## Verlag huishoudelijke elektrische installatie op laagspanning en zeer lage spanning

Referentie: **006-20260427-06**

**Standonk 3, 2440 - Geel**

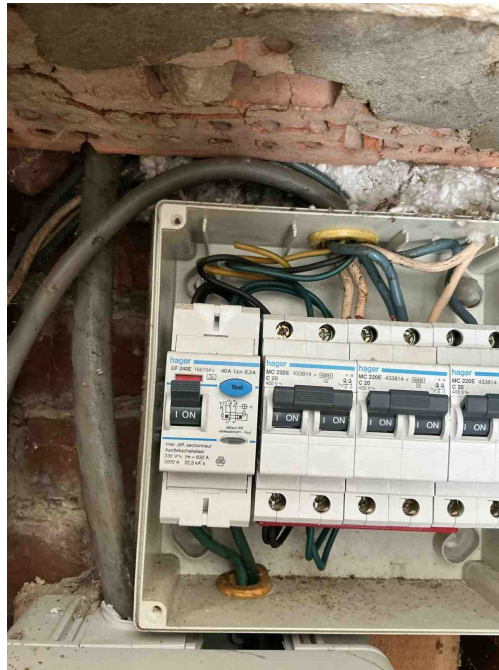
**B17** - De voedingsspanning is niet op elk bord vermeld (Boek 1: 3.1.3.3).  
*Opmerking: Bord1*

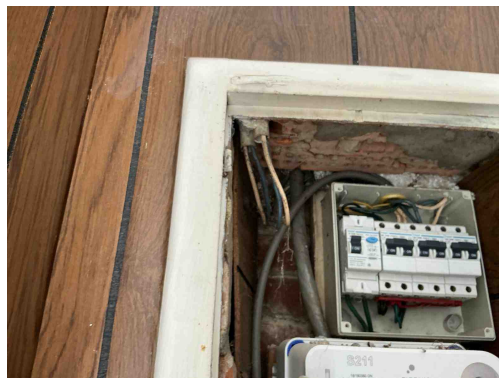
**B24** - De sectie van de interne bekabeling van het elektrisch bord is niet aangepast aan de te verwachten stroom (Boek 1: 4.4.1.1/4.4.1.2).

*Opmerking: Is dubbelgenomen 2,5mm<sup>2</sup>*

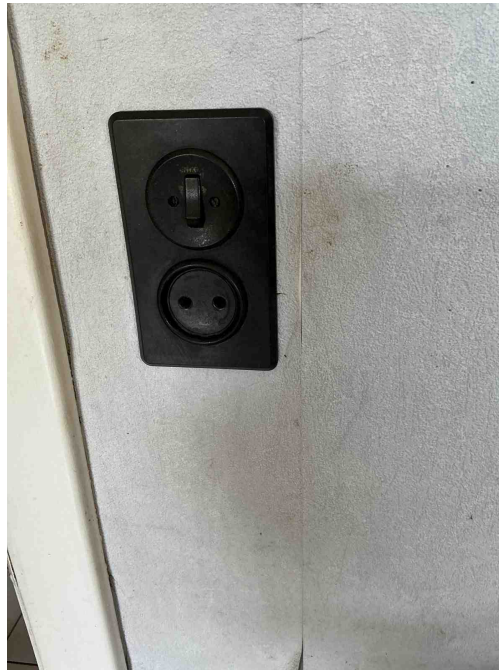
**C21** - Het gebruik van geleiders van het type VOB, zonder bijkomende afscherming is niet toegestaan (Boek 1: 5.2.9.6).

*Opmerking: Links van bord1*

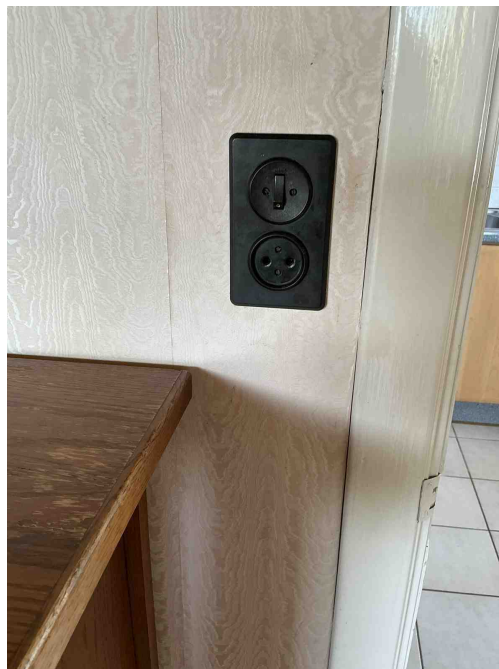
**T09** - Bepaalde contactdozen en/of schakelaars zijn beschadigd (Boek 1: 1.4.1.3).  
*Opmerking: Woonkamer, keuken, eetkamer, slaapkamer 1*

**T11** - De contactdozen waarvan de toegekende stroomsterkte maximaal 16A en de toegekende spanning maximaal 250V bedraagt en niet bedoeld zijn voor de voeding van een of meerdere verbruikstoestellen voor een specifiek doel en niet geplaatst zijn in of op schakel- en verdeelborden, beschikken niet of IPXX-D (incl. gemeenschappelijke delen residentieel geheel) (Boek 1: 4.2.2.3/5.3.5.2).

*Opmerking: Woonkamer, eetkamer, slaapkamer 1, stal 1*

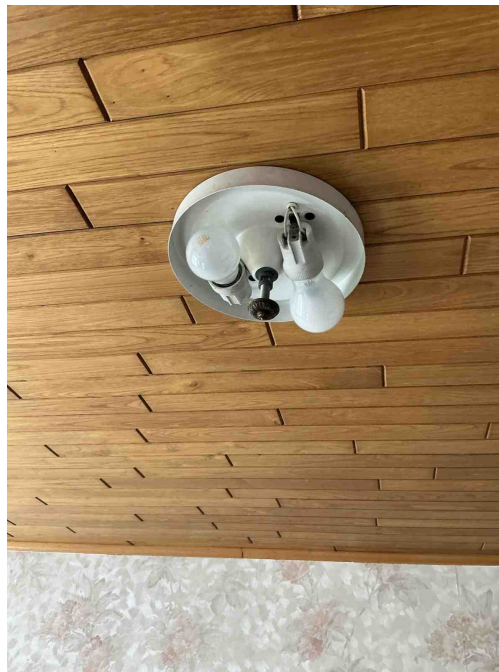
**T11** - De contactdozen waarvan de toegekende stroomsterkte maximaal 16A en de toegekende spanning maximaal 250V bedraagt en niet bedoeld zijn voor de voeding van een of meerdere verbruikstoestellen voor een specifiek doel en niet geplaatst zijn in of op schakel- en verdeelborden, beschikken niet of IPXX-D (incl. gemeenschappelijke delen residentieel geheel) (Boek 1: 4.2.2.3/5.3.5.2).

*Opmerking: Woonkamer, eetkamer, slaapkamer 1, stal 1*

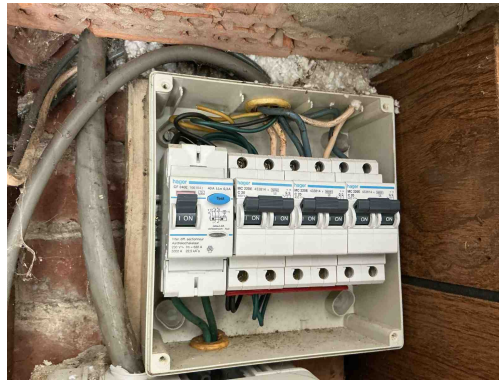
**T23** - Het elektrisch materiaal is beschadigd. (Boek 1: 1.4.1.3).  
*Opmerking: Overloop , slaapkamer 3*

**T23** - Het elektrisch materiaal is beschadigd. (Boek 1: 1.4.1.3).  
*Opmerking: Overloop , slaapkamer 3*
